Numer sprawy: WA.271.11.2023.AM

## Odpowiedzi na zapytania wykonawców dotyczące treści SWZ

### **„Budowa toalety publicznej modułowej w centrum miasta wraz z infrastrukturą techniczną”**

Toalety

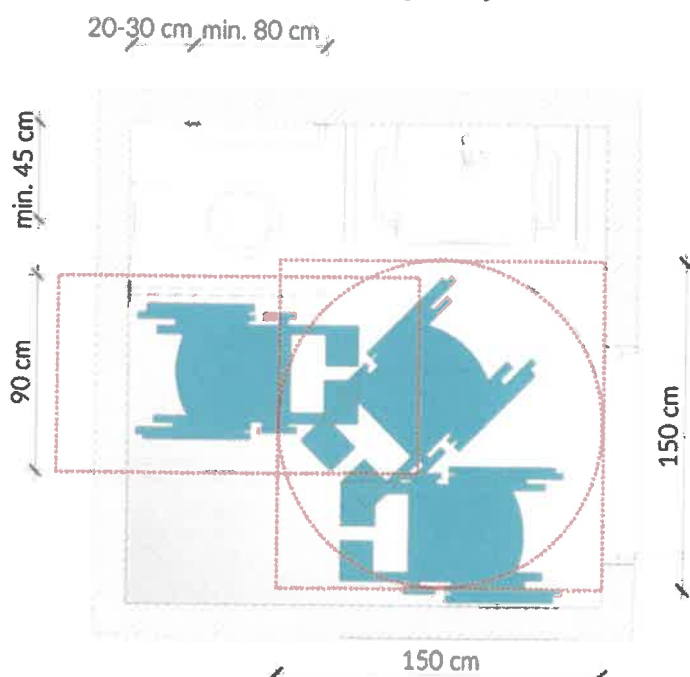
Prosimy o udostępnienie rysunków powołanych w wyjaśnieniu:

„Także normy międzynarodowe, które Zamawiający przytaczał we wcześniejszych odpowiedziach, tj. norma ISO/FDIS 21542 na stronie 75 normy, rys. nr 46 ilustruje zapewnienie przestrzeni manewrowej jako koła o średnicy 1,5 m. Ponadto Zamawiający zwraca uwagę, iż wszelkie normy są określane we właściwych aktach prawnych i z nich wynikają.”

Jeżeli na terenie obiektu użyteczności publicznej, np. stacji kolejowej, znajdują się toalety, przynajmniej jedna kabina dostępna dla obu płci musi być przystosowana do potrzeb osób poruszających się na wózkach inwalidzkich [\[1\]Przejdź do przypisu](#).

- przestrzeń manewrowa:

obszar manewrowy o minimalnych wymiarach 150×150 cm [\[2\]Przejdź do przypisu](#),

W odpowiedzi na pytanie w załączeniu przesyłam projekt z nieistotnymi zmianami do projektu zatwierdzonymi przez projektanta. Natomiast na tym etapie zgoda na powyższe zmiany Państwowej Inspekcji Sanitarnej oraz Straży Pożarnej nie jest wymagana. Ww. zgody będą wymagane na etapie uzyskiwania pozwolenia na użytkowanie. Ponadto przesyłam fragment normy międzynarodowej ISO/FDIS 21542, strona 75 normy, rys. nr 46 (po prawej), na której obszar manewrowy wyznaczono na podstawie koła o promieniu 1,5 m.
